Asamblea Ciclista de Valladolid

RESULTADOS DE LA ENCUESTA SOBRE MOVILIDAD DE VALLADOLID

Avda. Santander - Parque Ribera

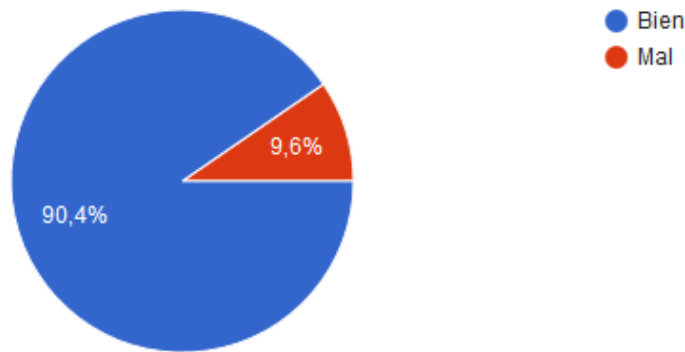
- Si va a ser a costa de quitar espacio de la acera no me parece bien. Pero ahí se pueden estrechar los carriles de la VA20 y poner radares y modificar los semáforos para que los coches por lo menos respeten el límite de 50, porque por ahí van a 70. ¿Cómo va a ser la separación del tráfico? Los "lingotes" de Avda. Salamanca me gustan, pero temo que ahí pueden ser insuficientes. El carril bici debe ser suficientemente ancho para permitir el cruce de 2 bicis sin riesgo. En Avda. Salamanca ya ha habido varios choques de bicis en el carril bici...

- No específica a costa de qué espacio se hará el carril, y además falta continuidad hacia el otro lado del río y hacia Michelin.
- Une dos tramos grandes. No obstante hay que poner más señales en la ribera de Castilla para dejar claro que es ciclable.

- Muy peligroso el cruce de los coches que entran de la ronda al Carrefour
- Pacificar velocidad de los vehículos privados en las intersecciones, entran a gran velocidad desde la ronda

- Menos trayecto y más fácil por la calle costa brava.
- Inconexa
- Es necesario una planificación para cruzar el puente del Cabildo donde a veces se hace complicado el paso entre bicicletas y peatones.

- Se podría prolongar hacia el otro lado del río? Muy útil para los de Michelin. Conozco a gente de Michelin que quieren ir en bici pero el camino es largo y no seguro. Con esta medida, sería segura y se juntaría con la avenida Santander, directa hacia el centro y adaptada para las bicis ya.

- Carril de escasa funcionalidad si no se elimina un vial del puente del cabildo para que pueda conectar con las mismas condiciones de carril bidireccional segregado con la zona de Mercaolid y la zona de servicios e industrial de Avda. de Burgos. Bien si se conectara.

- Debería tener continuidad por la calle Costa Verde hasta empalmar con el Parque Ribera de Castilla.
- Más sitio para peatones y bicis, que ahora van por la acera.

- En principio, toda ampliación del espacio destinado a las bicicletas creo que es positivo. Creo que en esta actuación sería deseable incluir un lugar de paso para cruzar la ronda, por ejemplo, habilitarlo en los dos semáforos que hay para peatones

- Cruces con coches Avda.
- Hay que seguir el carril bici de Avda Santander hasta Santovenia.
- Ya terminada. No cruza el Puente del Cabildo hacia Michelin

- No conozco la zona como usuaria de bici, por lo que no puedo opinar
- Debería tener continuidad al otro lado de la VA 20
- El mejor camino siempre es y ha sido la línea recta.

- Conozco poco la zona
- No hay conexión con la ruta del Canal de Castilla
- Continuar por el puente sobre el Pisuerga, compartido con peatones cambiando de sitio las farolas.

Calle Padre José Acosta

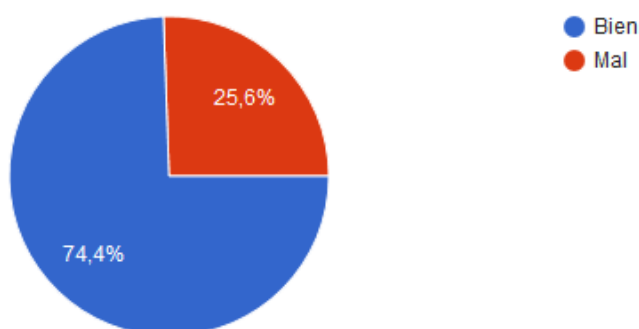
- Es un arreglo mínimo, atravesar el parque ya lo hacemos habitualmente, se trata solo de señalizarlo
- Podrían darle continuidad hasta el IES Vega del Prado

- Un parque no necesita carril bici, la subida a Zaratán si.
- Se puede hacer por la calle anterior sin cortar en dos el parque
- Tramo ridículo que se podía hacer antes por la pista de tierra.

- Aunque no muy necesaria, ya había camino. No tiene continuidad por la calle Pio del Río Hortega, que podría prescindir de dos de sus carriles que no valen para nada y habilitar un carril bici en condiciones.

- Conexión evidente que se tenía que haber hecho al abrir el centro cívico. Más vale tarde... Debería acabar en un aparcabicis de amplia capacidad y/o cubierto, en calle o en alguna dependencia del centro cívico.

- Se necesita carril bici en toda la avenida Padre Acosta hasta empalmar con el de Zaratán.
- Que continuaran un carril bici o cualquier otra infraestructura ciclista, hasta el estadio, y conexión con otras que se pueden hacer en las arterias con las que se cruza. A su vez, en la calle José Luis Mosquera hacer lo mismo y aprovechar la anchura excesiva que tiene.

- Mejor Pacificar tráfico en calzada y que bicis vayan por el medio del carril!
- Innecesario. El tramo proyectado atraviesa un parque, bordeando parte del centro cívico de Huerta del Rey hasta llegar al aparcabicis. Puede estar bien asfaltar este tramo para que los días de lluvia no te llenes de barro, por lo que creo que debe ser compartido con peatones.

- No la transito
- Faltaría un rebaje para llegar a Calle Pío del Río Hortega
- Carril bici no puede quitar zona de peatones. Qué quiten sitio a los coches.
- Ya terminada. Poco aporta en cuanto a la movilidad
- Es una actuación tan modesta que resulta cómico evaluarla
- Mucho tráfico
- Que se conecte con Parque de las Contiendas
- Corta
- Sin una conexión con un nuevo carril en bici en c/ pio del rio hortega no vale para nada. Ya se puede llegar al centro cívico por el camino de la avenida salamanca en bici
- Fácil acceso a las Contiendas
- Solo una duda, ¿esto no está ya realizado? Creo recordar que han estado de obras y lo último que hicieron fue asfaltar.
- Atravesaría una zona verde bastante frecuentada
- conozco poco la zona
- Desde su origen cruza demasiadas y con angulaciones imposibles aceras y paseos peatonales.

Camino del Cabildo

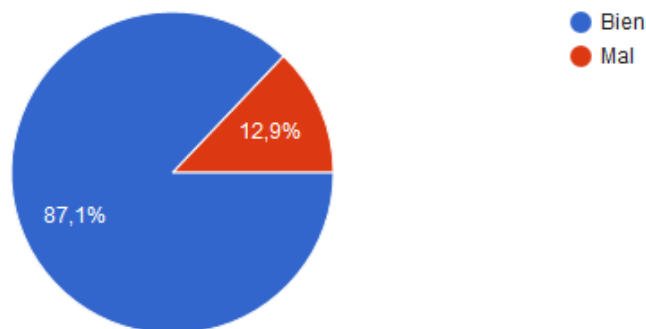
- No entiendo la necesidad de este carril en una vía estrecha que debería ser de 30km o incluso 20.
- Es una zona muy tranquila, más que carril bici haría ciclocarriles en la calzada. Y en cualquier caso sería muy importante hacer la conexión con los Puentes del Cabildo. Y si se pudiera unir con el Parque Ribera de Castilla y el carril que han proyectado en la primera actuación sería muchísimo mejor.

- Difícil opinar sin ver el detalle, y falta conexión con la ronda.
- Hay alternativas más sencillas
- Espero que sea ciclocarril 30 y que se tomen otras medidas para pacificar reducir la velocidad de los vehículos por esa vía

- Innecesario, Calle estrecha de poco tráfico.
- El último tramo que va desde el puente de la peseta no tiene sentido, salvo que se siga hasta La Ronda y empalme con el del parque y av. Burgos.

- Pintar un ciclo carril en calzada, como parece esta propuesta, no aporta casi nada de seguridad a una recta con peligro de conducción agresiva. Esta vía requiere un carril bidireccional segregado, a costa de que la calle pierda un vial y sea de un sólo sentido.

- Se está utilizando ya mucho pues apenas hay tráfico. Se indica carril bidireccional pero parece que se pinta doble carril unidireccional. (¿?) Aquí el problema es que hay tramos con aceras estrechas y los peatones ocupan las dos calzadas. ¿Aceras de un único sentido?

- No está correctamente explicado
- Sería interesante ampliar el tramo hasta la ronda. También creo que es importante habilitar los pasos de peatones y las aceras (al menos una) de la ronda a las bicicletas.

- Más ancha.
- Mejor por la calzada, limitando la velocidad a 30 km/h y controlándola con radares.
- A favor, siempre y cuando se quite espacio a la carretera. Las aceras de peatones ya son estrechas de por sí, y quiero que sigan existiendo dos aceras a cada lado para peatones que vamos caminando por allí

- Debería prolongarse hasta la factoría de Michelin
- Estaría bien en la calzada ya que las aceras son estrechas, pero los coches van muy rápido en esa zona, habría que tomar medidas para enlentecer a los coches

Carretera Fuensaldaña

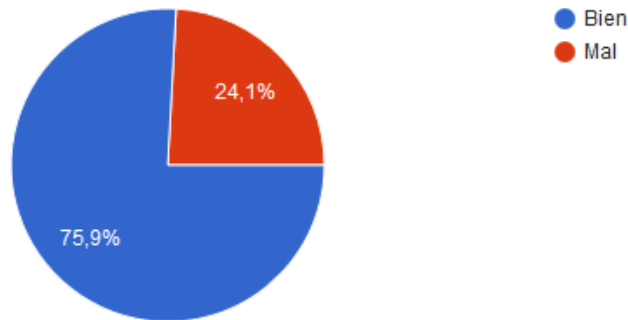
- Se queda muy corto. Llega a la ronda, y luego? La subida a Fuente Berrocal está aprobada en presupuestos participativos, creo que de 2018
- No entiendo muy bien esta actuación, la verdad. Por esa carretera se deberían poner más badenes y señales de respeto al ciclista o incluso más semáforos para apaciguar las velocidades.

- Innecesario.
- Parece solo de ocio muy parcial.
- Tráfico peligroso
- Veo un carril bici muy corto en un camino ya existente. No aporta nada
- ¿La conexión con el resto hasta Valladolid?

- Intervención tan pobre que si no tiene continuidad con un carril bidireccional por el antiguo camino de Fuensaldaña, hasta la parva la ría, no merece ni la pena construirlo para que muera aislado.

- Se queda un poco corto
- Interesante, pero esta actuación procede de Presupuestos Participativos de hace un par de años. Esta actuación debería continuarse en todo el acceso desde Fuente Berrocal a la ciudad, porque una actuación parcial como ésta puede provocar problemas de seguridad al salir del carril bici y coincidir con la carretera.

- Es necesario hacerlo en todo el tramo desde Berrocal hasta la rotonda de la Avenida de Gijón.
- Tráfico
- No lo entiendo. Un carril bici en un camino, paralelo a la carretera, que no da acceso a nada, totalmente inservible.

- Hay que poner un radar de tramo en la cuesta de Lingotes Especiales desde el cruce de la Fuente del Sol.
- Quitar espacio a la carretera, no al espacio verde y peatonal

- FACILITA LA SALIDA DE LA CIUDAD HACIA EL CAMPO PRÓXIMO A VALLADOLID
- Debería llegar el carril hasta el canal o la Cuesta de la Marquesa
- Por el plano, parece que aprovecharán parte del camino que limita con carretera Fuensaldaña. La voluntad a largo plazo es unir el Berrocal con la ciudad pero, por qué vía continuará?

Páramo San Isidro

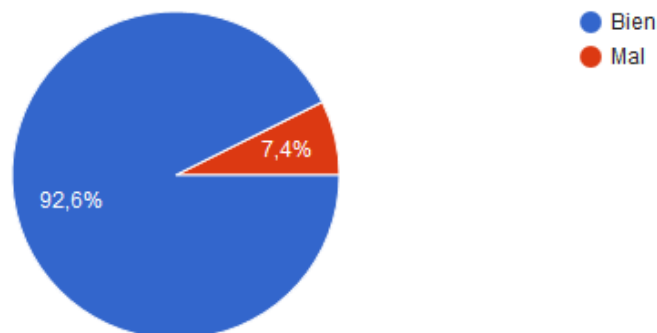
- Que tenga suficiente ancho para 2 bicis, sin quitar espacio a las aceras. Por ahí sube a pasear mucha gente. Controlar velocidad coches para que no pasen de 50 (no lo respeta ni el tato). Radares, guardias tumbados, regulación semafórica
- Aunque falta detalle.
- Continuidad y conectividad hacia el centro
- Por qué no sube hasta el barrio de las Flores, y por cierto para cuando un punto de préstamo de bicicletas en el Barrio de las Flores?
- Se puede alargar para conectar con el de Av. Soria
- No ha de ser carrilbici bidireccional, tendría que ser ciclocarril 30, no especifica cómo se va a realizar.

- Sería fenomenal, útil para acceso a las piscinas entre otros. Para los de patinaje también. IMPRESCINDIBLE PENSAR EN EL SUELO CORRECTO PARA LOS CARRIL BICI; PARA QUE SE PUEDAN USAR POR LOS PATINADORES. Hay unos que no funcionan. Ej el nuevo suelo de puente Mayor o del puente de Pedro Gómez Bosque : muy peligroso, se bloquean las ruedas y se puede caer (al río..) fácilmente. Si se puede a nivel económico: lo mejor es lo que se hizo en carr. de Rueda, entre plaza Castilla y León y la rotunda con la VA-30

- Interesante, pero falta el plano de sección para comprobar que se integra bien con el tránsito peatonal.
- Bien. No lo veo prioritario, pero no está demás.

- Mejora accesos
- No conozco la zona como usuaria de bici, por lo que no puedo opinar
- No tiene continuidad.
- Conozco poco la zona
- No termina conectando con el Canal del Duero. Se olvida del barrio de Las Flores

- Continuidad por camino de Fuente amarga hasta Avda. Soria. Al menos una dirección.

Parque Central Parquesol

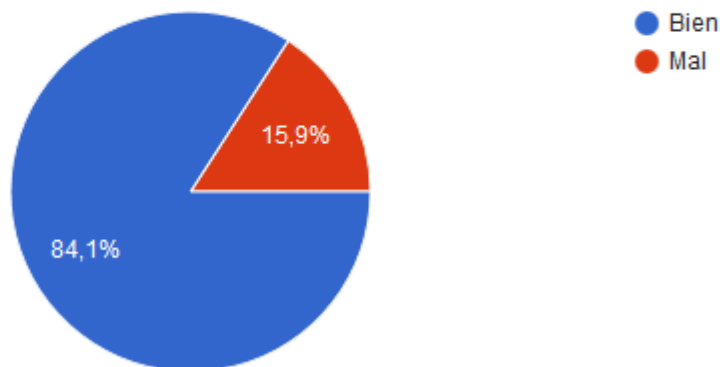
- Asegurar espacio suficiente para 2 bicis, no quitar espacio aceras, control velocidad tráfico, debería ser 30
- Sería interesante conectarlo con la avenida Salamanca
- Anecdótica como solución a Parquesol.
- Haced carriles bici o pacificad Parquesol joder!!! Son calles del siglo XX que no pintan nada en el siglo XXI.
- Un carril bici no debe ser de ocio y menos por el medio de un parque con los peligros de convivencia que conlleva, debe de facilitar la movilidad y no pensar en ocio
- Complicado compartir con los peatones

- Bien si fuera un inicio de red en Parquesol que abarcara a las vías principales.
- Ampliarlo por las calles principales del barrio, unirle con los parques y todo esto en conexión con el resto de la ciudad, no hacer un trozo por ahí suelto y ya. Por ejemplo hacer algo en la calle Profesor Adolfo Miaja de la muela, para conectar con la calle Monasterio del Escorial en Villa del Prado , esta también con alguna infraestructura ciclista. Y en relación a esta última y alrededores hablo en otra propuesta en esta página.

- Mejor Pacificar tráfico en calzada y que bicis vayan por el medio del carril!
- Bien, aunque carriles bici en parques lo veo un poco redundante. Si es verdad que en Parquesol hace falta una gran red de vías ciclables (no hay que tener miedo a las cuestas).

- Se queda corto
- No es un buen planteamiento en cuanto a movilidad.
- Menos aceras y más carril bici
- No quitar espacio a la zona verde.
- Todo lo que sea unir Parquesol con el centro de trabajo en los polígonos, Renault ... esta muy bien

- Necesaria conexión con carril bici de Av. Salamanca
- Ya es hora que se haga algo en Parquesol, pero creo que falta la conexión con la Avenida de Salamanca

Paseo Isabel la Católica

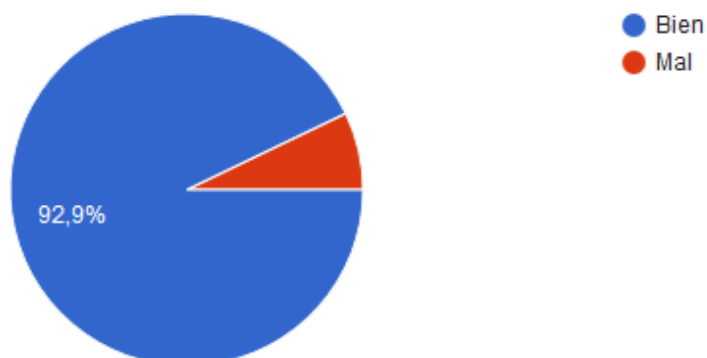
- Estaría mejor dentro del espacio verde de las moreras
- Bien pero anchura suficiente para 2 bicis, no quitar espacio de acera. Control de velocidad. Asegurar que los giros hacia el interior de la ciudad se hacen con seguridad

- Muy bien. Calle con mucho tráfico y muy rápido. Bravo.
- Zona con muchísima contaminación. Muy molesto respirar por allí.
- Problemas de acceso desde paseo zorrilla, ralentiza la movilidad de la bicicleta en las intersecciones y giros al centro de la ciudad, debería de realizarse unidireccional en cada sentido de la circulación

- Muy necesaria para ganar afluencia y conexión en esa zona
- Los giros y salidas de sus usuarios hacia el lado contrario al río.
- Podía ser más ancho el carril bici para respetar distancia COVID recomendada y se puede hacer quitando un 2º carril de coches.

- Está bien, pero mucho mejor separarlo de la calzada con un seto.
- Bien pero mejorable. Muy urgente y necesario. Falta mejorar la anchura de la acera contigua a parte. Al indicar que la sección es la zona norte, cabe la duda de si desde el puente de Poniente también. se suprime un vial de calzada para integrar el carril bidireccional. Debe ser así, ya que tiene que tener continuidad, y en esta vía es imprescindible un carril segregado (basta con una señalización como la del Pº de Filipinos) para facilitar que se animen nuevos ciclistas temerosos de compartir espacio en los ciclocarriles. La mejor propuesta sería destinar a mejora de acera y carril bidireccional los DOS carriles de sentido norte-sur, sin tocar la mediana, que no se puede desplazar por los respiraderos del parking. El tráfico de coches se tiene que limitar a un carril por sentido, limitado por la mediana y el carril bus. Esto permite incluir bici y duplicar acera.

- Muy necesario desde el Puente Mayor hasta el Paseo Zorrilla.
- Dificultades en los cruces
- Con respeto a peatones
- Mejor Pacificar tráfico en calzada y que bicis vayan por el medio del carril!

- Mejor carriles separados en cada sentido y controlar la velocidad con radares.
- Bien siempre y cuando se haga el carril bien separado de la acera, para que no invadan las bicis el carril de los viandantes

- Propuesta: una plataforma para ampliar la acera del lado del río y hacer el carril bici, la otra plataforma para un carril por sentido de circulación y el carril bus sentido Poniente

- Solo conectaría los carriles bici, no hay conexión si vienes desde el paseo de zorrilla, tocaría cruzar un paso de peatones andando... Lo suyo sería que el carril bus también fuera de uso ciclista

- La duda que se me plantea aquí es el tipo de separación con los coches. Si se pudiera plantear algo diferente a la Avenida Salamanca, a las ciclistas novatas como yo, nos daría más seguridad para poder usarlo. No sé si tipo seto que no provoque problemas de visibilidad.

Avenida Gijón

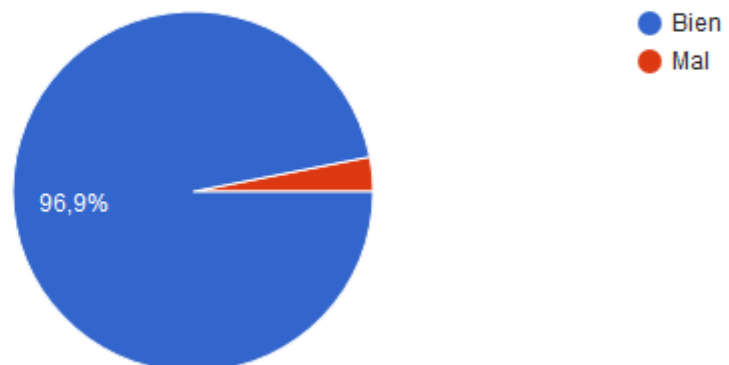
- Bien pero anchura suficiente para 2 bicis, no quitar espacio de acera. Control de velocidad, es otra de las vías en las que no va a 50 ni rita. Asegurar que los giros hacia La Victoria se hacen con seguridad. Controlar la doble fila a la entrada de Cristo Rey, a las horas de entrada y salida de chavales es un horror

- Sería importante hacer una conexión con la calle Canal, para conectarlo con el canal de Castilla
- Mejor que lo que hay pero sigue habiendo mucho coche.

- Igual que la anterior.
- Podía ser más ancho el carril bici para respetar distancia COVID recomendada y se puede hacer quitando un 2º carril de coches.

- PRIO top 1 también. Es tan peligroso ir ahí con la bici, mientras este camino va a 2 parques: fuente El Sol + Las Contiendas. Asegurar que desde el carril bici se puede entrar en esos 2 parques (no es el caso hoy).

- La más correcta de todas las medidas. Este modelo de sustituir un carril de coches por uno segregado de bici bidireccional debería ser extendido a todas las arterias principales de la ciudad.

- El único problema que veo es como se dejarán los cruces y accesos de vehículos y paradas de bus
- Mejor carriles separados en cada sentido y controlar la velocidad con radares.

- Propuesta: una plataforma para ampliar la acera del lado del Canal y hacer el carril bici, la otra plataforma para un carril por sentido de circulación

Paseo Hospital Militar

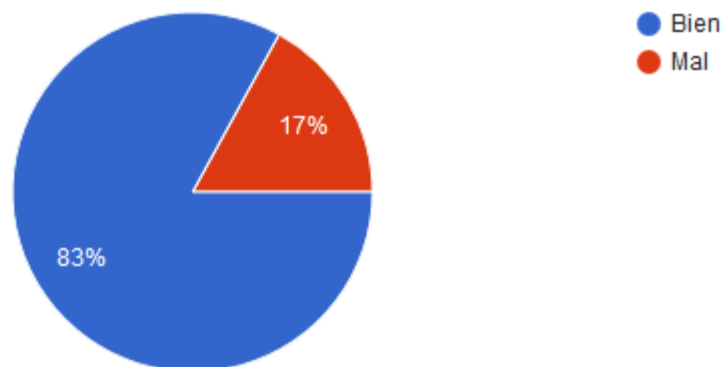
- No entiendo la propuesta, un ciclocarril 30 compartido? Ese tramo es una cagada, hay una acera bici enfrente del cine que se come media acera, debería eliminarse y poner límite 30 tanto de entrada como de salida
- Insignificante e inútil.
- No se ven cambios en la figura
- Zona con muchísima contaminación. Muy molesto respirar por allí.
- Que no hagan una mini acera-bici, como en la acera opuesta.
- Ridículo pintar un ciclocarril de 160m
- Qué buena idea, falta mucho dado que nos cruzamos demasiado con los peatones ahí, que no se ven en las esquinas de las calles. Asegurar que hay comunicación entre los carriles bicis viniendo desde campo grande (al menos un cartel que diga por donde seguir - esa comunicación está muy mal hecha en Valladolid y no es algo que sea caro hacer una mejor comunicación (flechas en el suelo, cartelito,...))

- 500 metros de ciclo carril pintado no sirve casi de nada, máxime cuando es una vía rápida en la que los coches corren mucho desde el semáforo del Hospital militar. La medida no supone ni más seguridad para los ciclistas que se atreven ni va a animar a ninguno nuevo a usarlo. La conexión segura con los carriles del puente pasa por eliminar un vial de coches en ese tramo, con un "embudo" que ayuda a limitar la velocidad.

- Mejor Pacificar tráfico en calzada y que bicis vayan por el medio del carril!
- Era necesario acabar este tramo para conectar los tramos existentes.
- bien para empalmar carril bici, pq hay que bajarse de la bici e ir andando ese trayecto de los cines Broadway, la calzada es peligrosa en esa zona

- No es útil
- Mejorable, lo ideal sería separar tráfico de vehículos a motor de bicicletas, pero todo se irá rodando
- Usar vías de a ser vicio
- Se meten las bicis en la acera, ya que está el carril bus...y muchos van ya por la acera

- Esta propuesta no tiene ningún sentido, los carriles de circulación no se tocan y se actúa en la acera donde está el cine que a veces se queda pequeña

- No conecta con nada
- Necesaria
- Debería ser uniforme toda la actuación completa del Paseo Zorrilla desde Parque Alameda (Vallsur) hasta la Pza Zorrilla incluidos

- Ya está filipinos. Hace falta alta en paseo Zorrilla
- Muy bien, ese tramo es muy necesario
- El carril bici en sentido Paseo Zorrilla- Avenida Salamanca, ¿no puede completarse de igual forma que están los tramos que ya están hecho en lugar de que la bici comparta con los coches? Por otro lado, echo en falta que se complete el tramo entre Avenida Salamanca-Joaquín Velasco Martín, en sentido hacia el Paseo Zorrilla. Si vienes desde la Avenida Salamanca o desde Villa del Prado, estás obligada a cruzarte de lado para poder seguir el carril bici, y luego volverte a cruzar en Joaquín Velasco Martín para poder cruzar el Puente Adolfo Suárez. La acera es lo suficientemente amplia en ese tramo como para añadir ese tramo de carril bici

- No se aprecia bien pero, es igual la propuesta que lo que ya hay?
- El carril por la acera es demasiado estrecho y peligroso
- Conozco poco la zona
- No resta espacio al vehículo. Es peligroso para el ciclista, ya que aquí, frecuentemente, los automóviles suelen circular a excesiva velocidad y realizando slalom de un carril a otro, para poder seguir circulando a esa excesiva velocidad.

Acera Recoletos

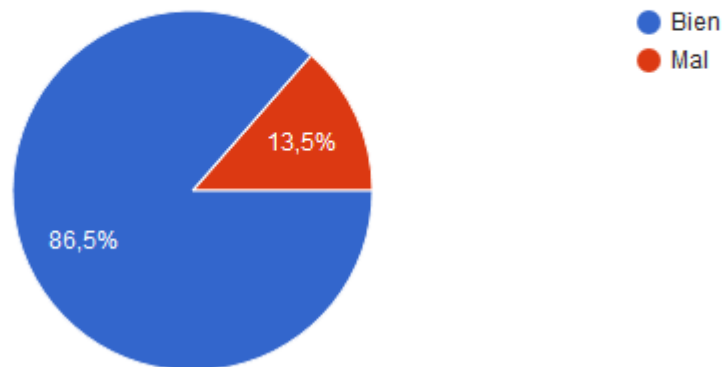
- No hace ninguna falta, por ahí no van coches solo algún autobús cada 10 min, se puede ciclar perfectamente con seguridad
- Es necesario mejorar la conexión de este carril y el de doctrinos con la calle de la Estación del Norte, para fomentar la intermodalidad con el tren.

- Innecesaria.
- Está bien porque se regula una obviedad.
- Alta posibilidad de peatones ocupando el carril bici en sus desplazamientos.
- Solo tendría sentido un carril bici sentido centro, la acera recoletos en su plataforma actual, está restringida a transporte público, residentes y carga y descarga con límite de velocidad. No existe conflicto ya que la plataforma de por sí es muy ancha

- No tienen ningún sentido los carriles bici unidireccionales.
- Pero mejorable si es un carril bidireccional segregado, mejor delimitado para evitar conflicto con peatones. Y debe definirse trazado que no interfiera con parada de bus. El diseño de la sección interfiere. Para ello la banda ciclista debe desplazarse a la otra acera, a costa de desplazar las zonas de carga y descarga.

- Zona de peatones
- Espero que este conectado con el que han echo en Filipinos y que de momento empieza y/o termina sin más en un semáforo de un cruce de peatones junto a la plaza Colón.

- Mejor Pacificar tráfico en calzada y que bicis vayan por el medio del carril!
- Correcto.
- No tiene continuidad
- Me parece entender que la propuesta es hacer un carril "hibrido" en el sentido de la marcha y otro solo de bicis en el contrario, si es así me parece correcto.

- Usar la avenida central
- Precaución con gente que salga de la zona peatonal sin mirar

- Bien al poner un sólo carril pegado a la carretera. Mal sí quitaran espacio verde, o acera de viandante
- No tiene sentido hacer carriles bici y ciclo-carriles en esa zona. Es una calle de velocidad muy reducida que cuenta con gran anchura, además de estar en un parque
- Habrá que señalar de alguna forma al peatón, es común que vayan del paseo o la acera contraria y con las plantas y jardineras no se ve muy bien si vas pegado a la línea de plantas
- Innecesaria
- Colocar aparcamientos para bicicletas(con cámaras de seguridad a ser posible)
- Mejor amplio y bidireccional
- No es necesario
- Genial por las conexiones con otros carriles
- Zona semipeatonal muy frecuentada: muy peligroso añadir carril en contramano
- Es necesaria.

Calle Recondo

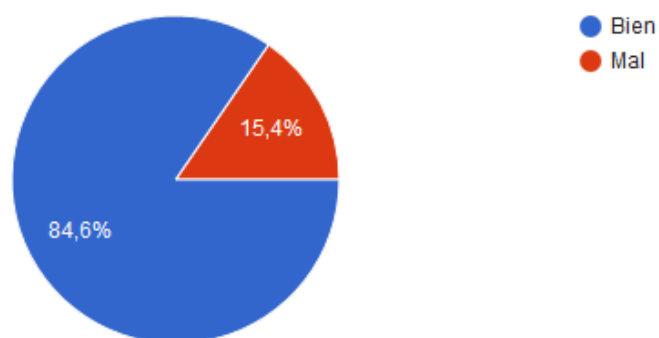
- No me gusta que se atravesase el parque, se puede seguir tranquilamente por la calle de la Estación del Norte hasta Colón
- Importante una buena conexión con la Acera Recoletos y Doctrinos. El carril por el medio de la Plaza Colón está mal, tiene que ser por la calle de la Estación del Norte, ya sea carril bici o ciclocarril.

- Sigue habiendo mucho coche, con aceras estrechas y un paso absurdo por el parque.
- Ya era hora. Viva el carril bici
- No existe demasiado espacio en esa vía para construir un carril bici segregado, ciclocalle 30 valdría en ambos sentidos. En el tramo de la calle de la estación no tiene que entrar en un parque, el espacio que hay que restar es al vehículo privado y no al peatón. También llevaría a conflicto con los usuarios de las bicicletas que quisieran seguir dirección a calle muro o similar. En ningún caso de éste tipo o cualquier otro el carril bici debe de ser obligatorio

- El carril por el parque y no por la calzada. El diseño adecuado en el estrechamiento la calle.
- No se puede acabar entrando por un parque. Además no se perfila un trazado muy claro

- No tienen ningún sentido los carriles bici unidireccionales. Basta viajar por cualquier paso europeo para ver que no se necesita mucho espacio para que el carril bici sea bidireccional

- Correcto sustituir un vial por carril ciclista. Pero incorrecto dejar el otro sentido con un ciclocarril. Hay que redefinir el viario para dejar dos carriles a vehículos y tener espacio para integrar bien un carril segregado bidireccional. Faltan definir bien las conexiones con carril nuevo de Recoletos y existente de Filipinos. Y falta completar la intervención hasta el puente colgante, que debe ser ya sólo peatonal y ciclista.

- Bien siempre y cuando el carril bici esté delimitado para coches y viandantes. Así ni las bicis van por las aceras, ni peatones van por carril bici
- Un carril para vehículos por sentido de circulación, el resto del espacio para ampliar aceras y hacer un carril-bici. ¿De verdad la propuesta atraviesa el parque?, ¿estamos tontos?

- Sería conveniente ampliarlo por Puente Colgante, hasta el Paseo Zorrilla
- Separarlo bien de la acera. Promover la conexión con la calle de la vía y que el carril bici que termina en un muro se conecte con el ciclocarril de la calle la vía

- El tramo de carril bici del Parque se podría llevar por la calzada, no tiene sentido tener que cruzar 2 pasos de peatones para ir hasta la calle Gamazo

- Debería continuar por calle Puente Colgante hasta Paseo Zorrilla y continuar hasta Avda. Salamanca cruzando el río por el Puente colgante
- Colocar aparcamientos para bicicletas (con cámaras de seguridad a ser posible)

Paseo Arco de Ladrillo

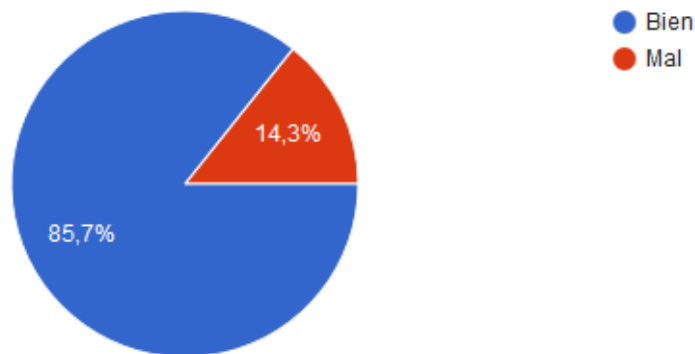
- Por dónde se pasa las vías? por el túnel de peatones? se va a ampliar? ojo convivencia con peatones...
- Falta información.
- No sé entiende
- Zona con muchísima contaminación. Muy molesto respirar por allí.

- Revisar ciclos metafóricos debajo del puente para facilitar el tránsito de la bicicleta y el peatón
- No entiendo cómo vamos a pasar la vía. ¿A pie?
- Entiendo que se incluiría el túnel en vez el paso superior. Me parece positivo esa coexistencia

- ¿Cómo se resuelve el cruce con la Avda. Hospital Militar?
- Respuesta pobre basada en ciclocarriles, zona sin solución correcta hasta intervención integración ferroviaria. Mientras, medida de poco impacto.

- Debería llegar hasta la rotonda de San Agustín y empalmar con el futuro corredor a Laguna.
- Poco espacio en el túnel peatonal
- Aceras estrechas para peatones y ciclistas

- Mejora: que se permita el paso en bici por el actual túnel. Diferenciar zonas
- Mejor Pacificar tráfico en calzada y que bicis vayan por el medio del carril!

- Bien. Es necesario adaptar y permitir el paso de bicis por el paso inferior del arco de ladrillo.
- No está claramente explicado
- Igual, hacía falta, actuación acertada

- Mucho trafico
- Sigue sin solucionarse el problema del túnel
- El túnel es tan estrecho, que si encima delimitan una zona de bicis... No vamos a caber los viandantes... Además, esa zona deberían ir a pie las bicis que pasen. En zona cerca de campo grande, no robar sitio a las zonas verdes, ni aceras de viandantes.

- Hay que concretar cómo se va a cruzar la vía. Además el tramo de doble sentido entre el túnel y Farnesio no tiene ningún sentido
- ¿El pago por debajo de la vía está separado de los peatones? ¿Tendremos que bajarnos de la bici para pasar?
- Imprescindible
- Mucho tráfico
- Colocar aparcamientos para bicicletas(con cámaras de seguridad a ser posible)
- Muy buena idea todas las conexiones del centro con el exterior
- .e parece un sin sentido, ir en una dirección, entiendo pasarte a la otra, cruzar paso peatonal y volver a circulación. Estaría mejor carril por arco ladrillo.
- El túnel debería separarse de los peatones
- conozco poco la zona
- Atraviesa un túnel peatonal, con señalización de prohibición de circulación de bicicletas
